# 開發行為或環境保護對策 變更之理由及內容

### 4.1 開發行為變更之理由

本次變更係配合本案都審變更及台灣建築中心評定通過之本案「建築物防火避難性能設計計畫書」內容（106.06.08 內授營建管字第 1060808031 號），惟變更內容初步研判並無涉及環境影響評估法施行細則第 38 條所列之需重新辦理環境影響評估，故依據同法第 37 條規定，提出本次「環境影響差異分析報告」送府審查。

圖4-4 地面層交通設施示意圖（本次變更）

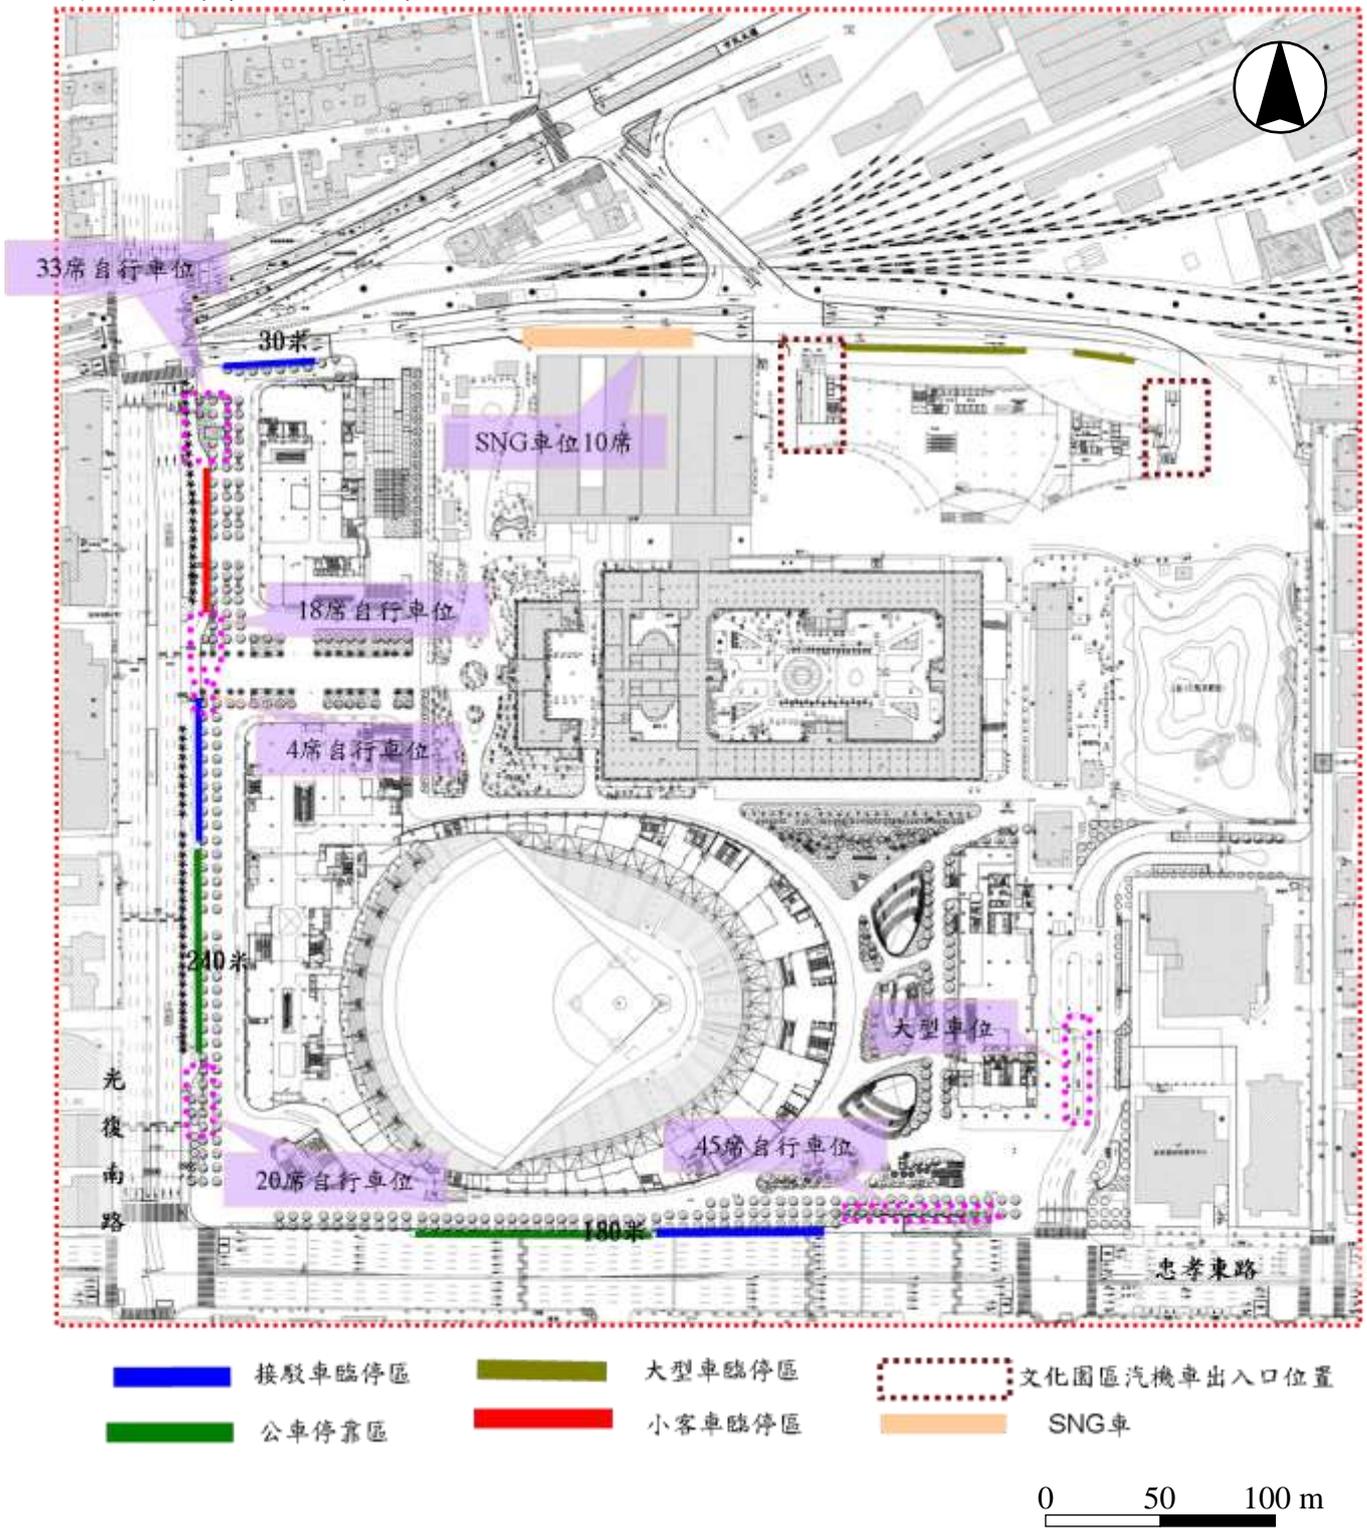
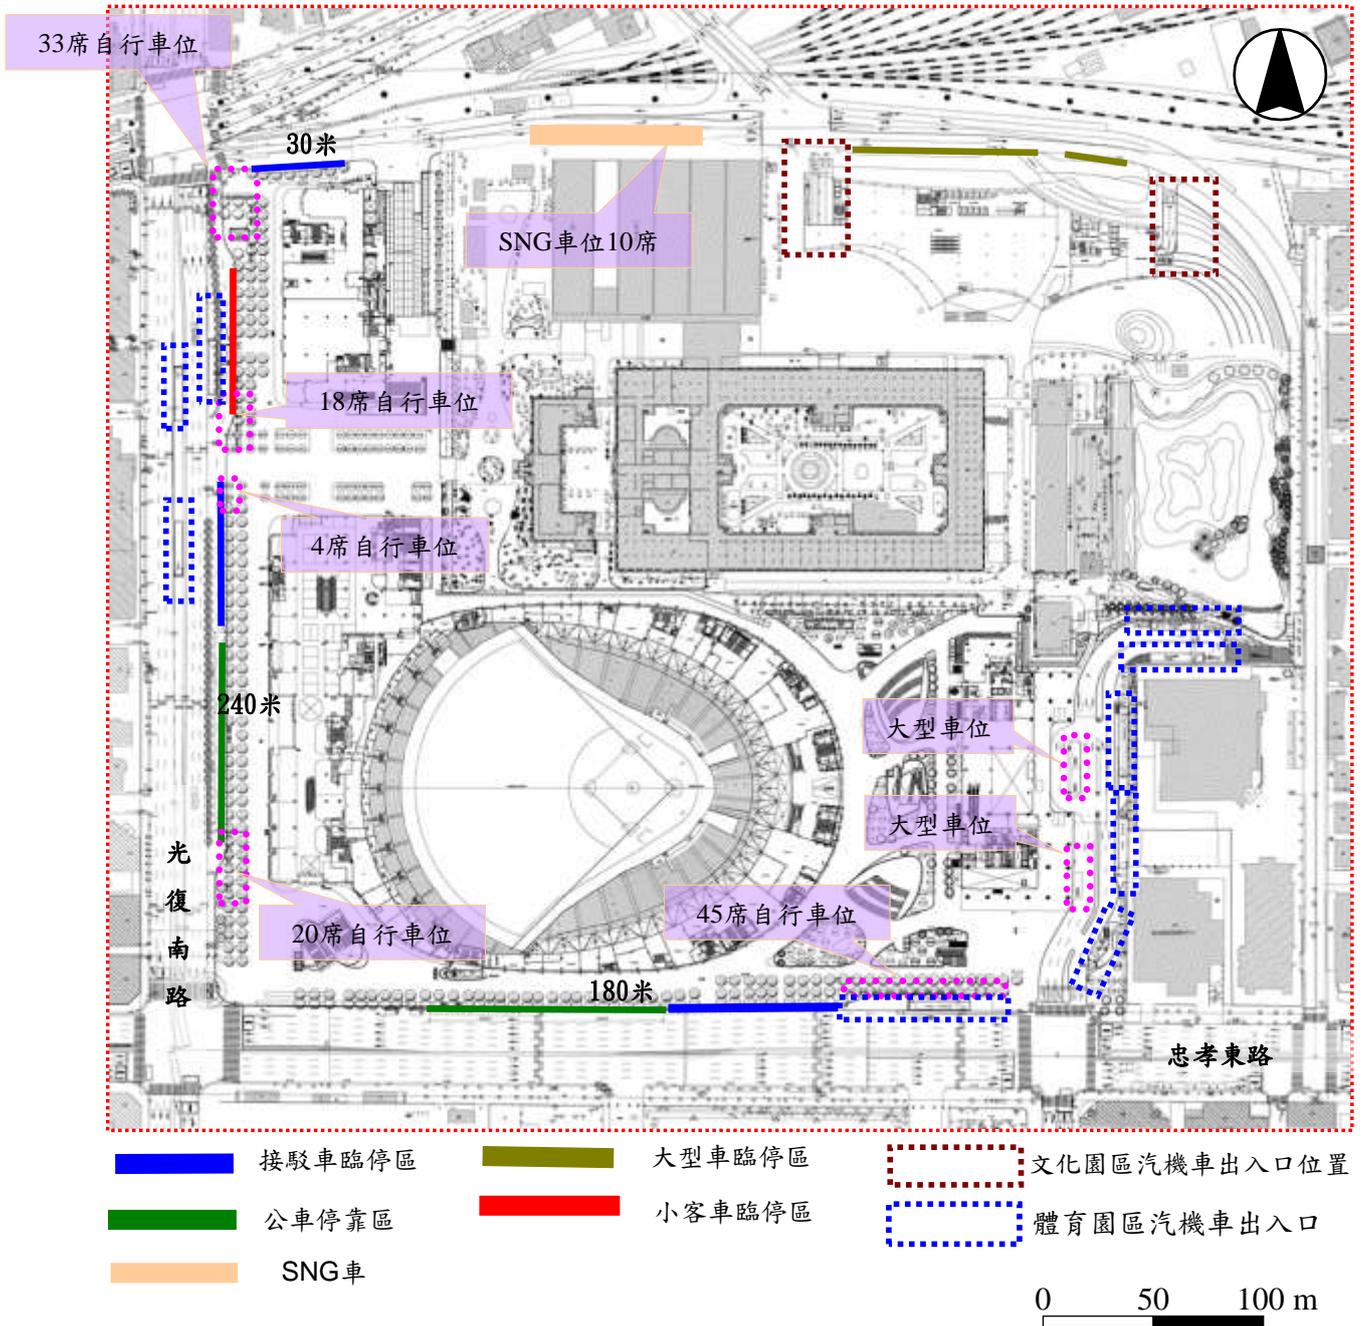
地面一層僅建築設計略微調整，旅館前大客車停車位位置調整，停車場出入口位置、臨停車區長度，自行車及大客車數量均維持不變

地面層變更前後建築配置圖及詳細變更說明，詳請參閱附錄五 PP.A5-1 ~ A5-2

圖4-6 地下一層及地下二層交通設施示意圖（本次變更）

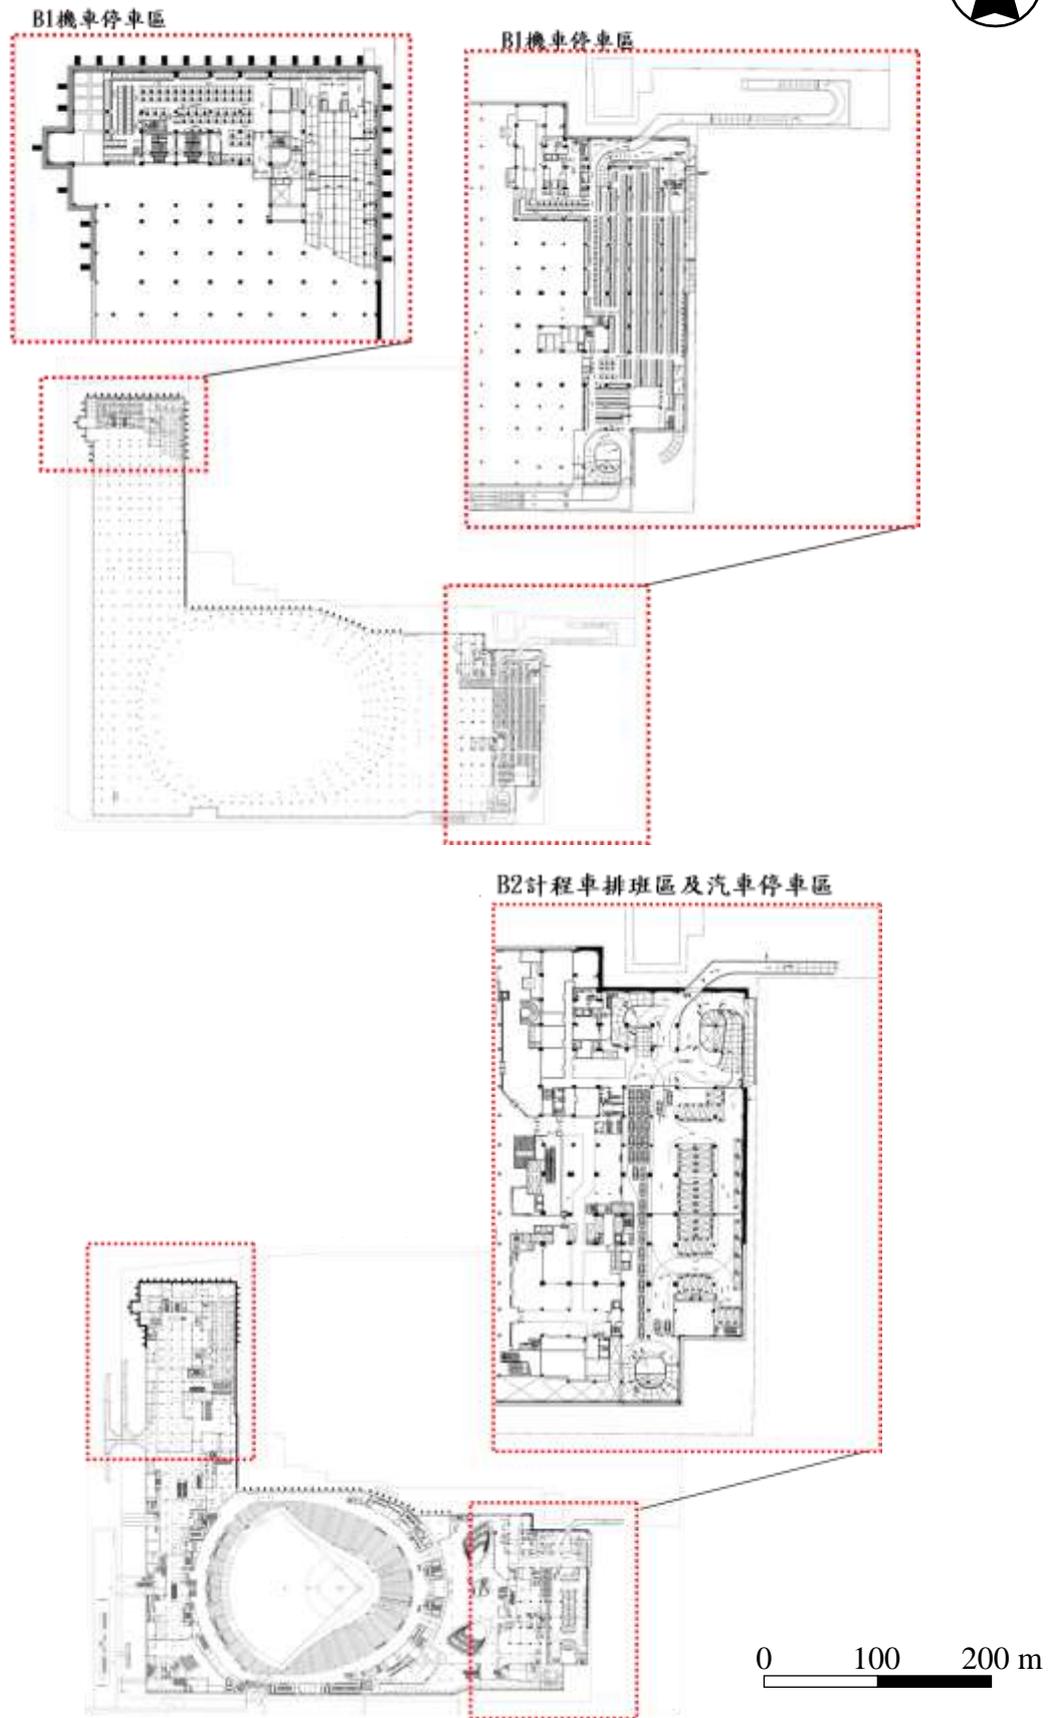
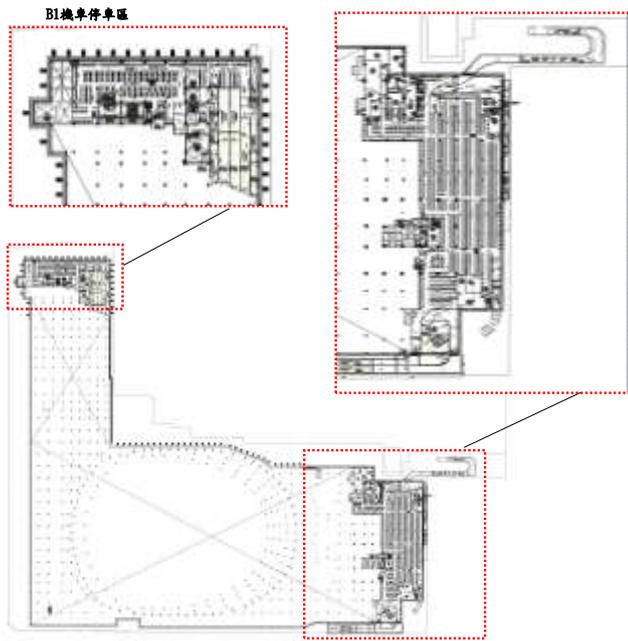
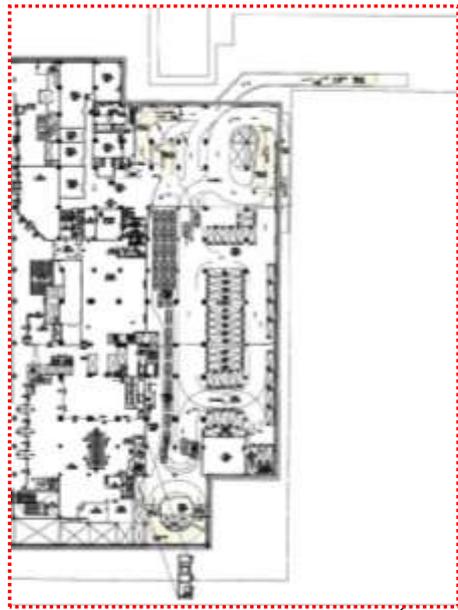
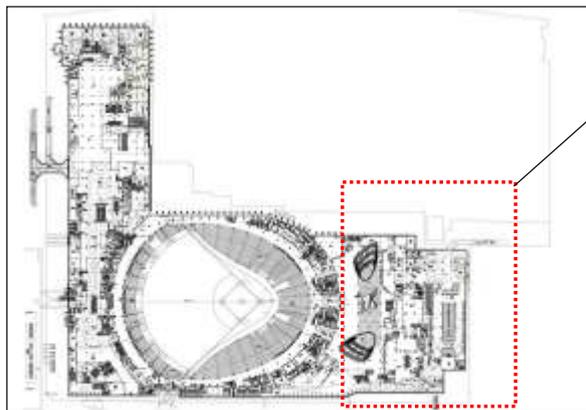
## 機車停車區配置調整

## 建築隔間調整

地下一層及地下二層變更前後建築配置圖及詳細變更說明，詳請參閱附錄五 PP.A5-19 ~ A5-22

圖4-8 地下三層交通設施示意圖（本次變更）

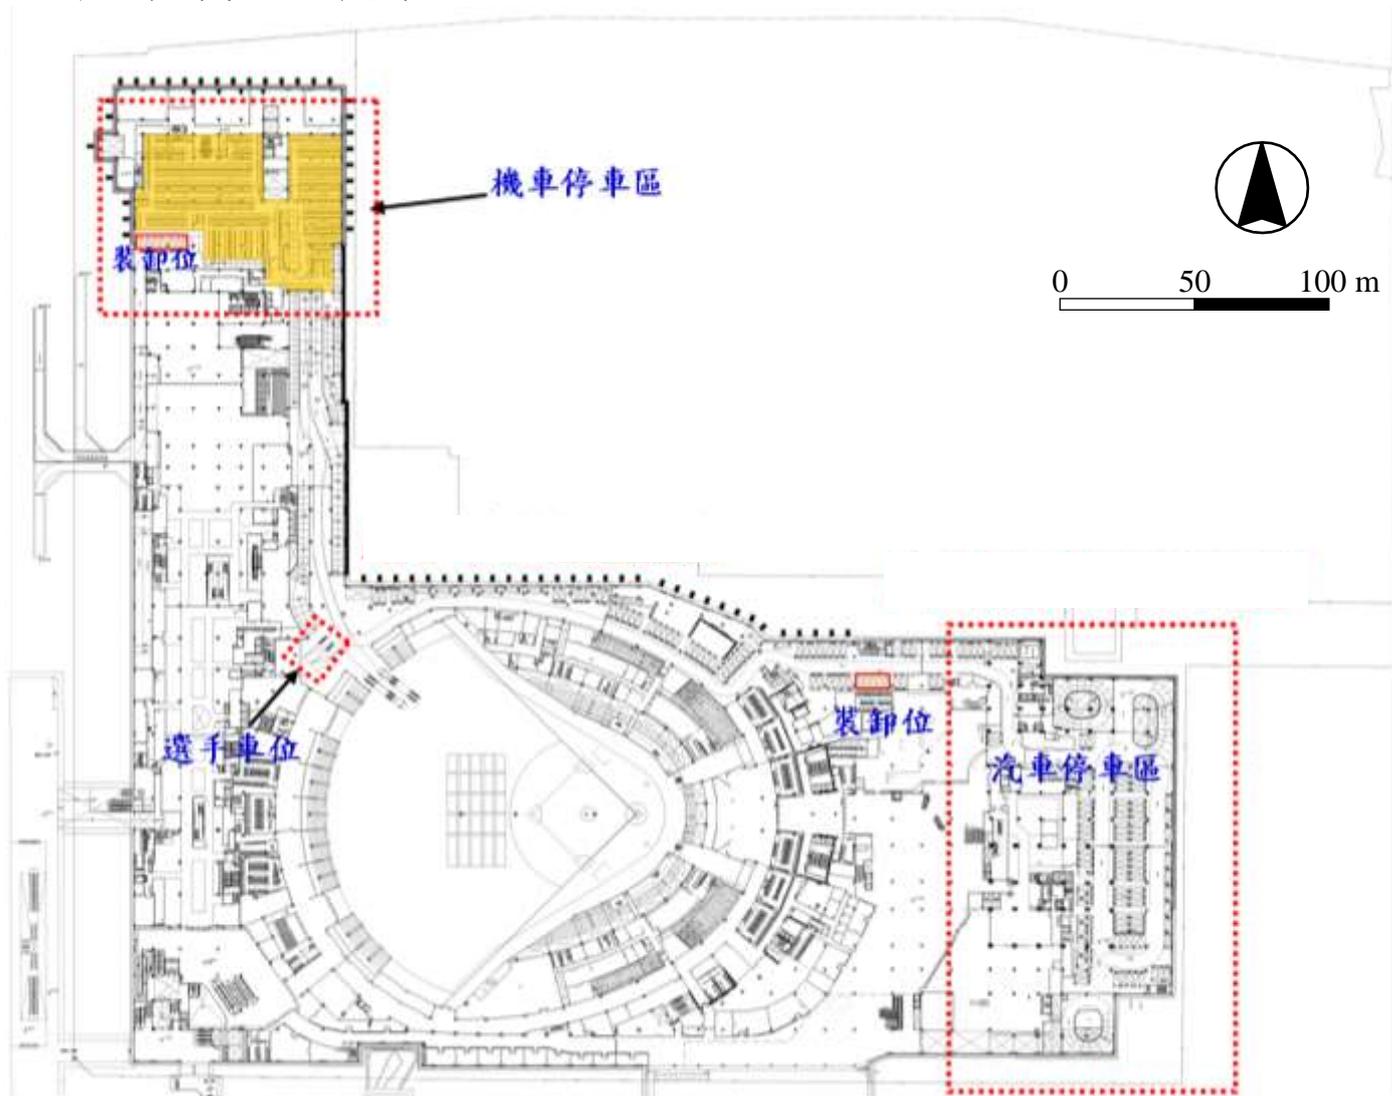
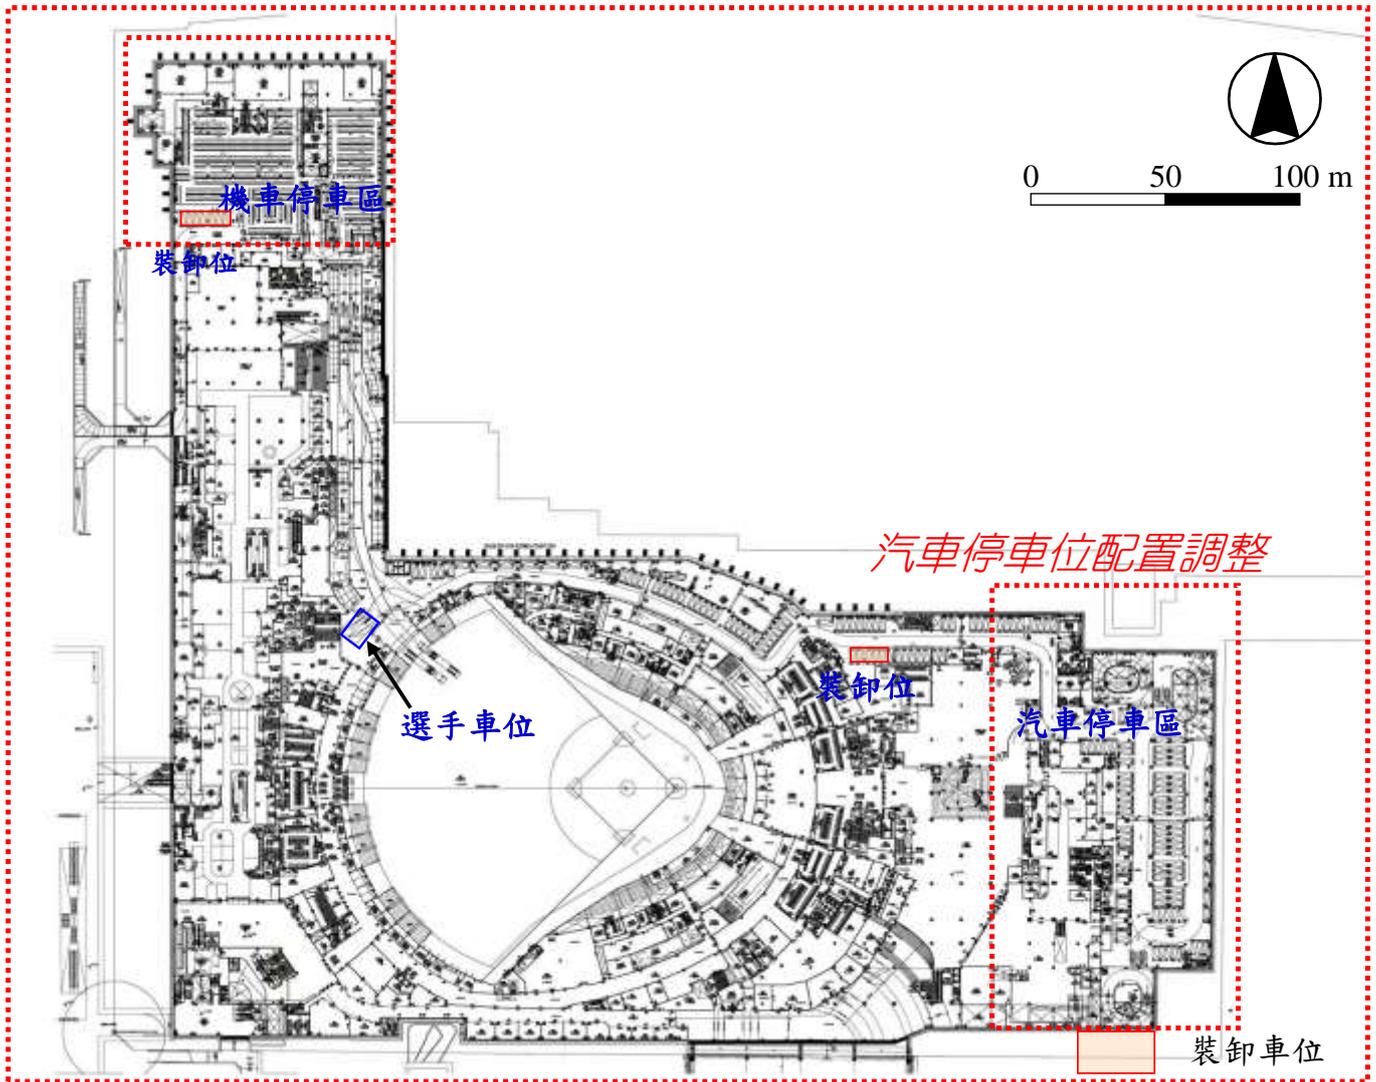
## 機車停車區及汽車停車區配置配合防火避難設計調整

地下三層變更前後建築配置圖及詳細變更說明，詳請參閱附錄五 PP.A5-23 ~ A5-24
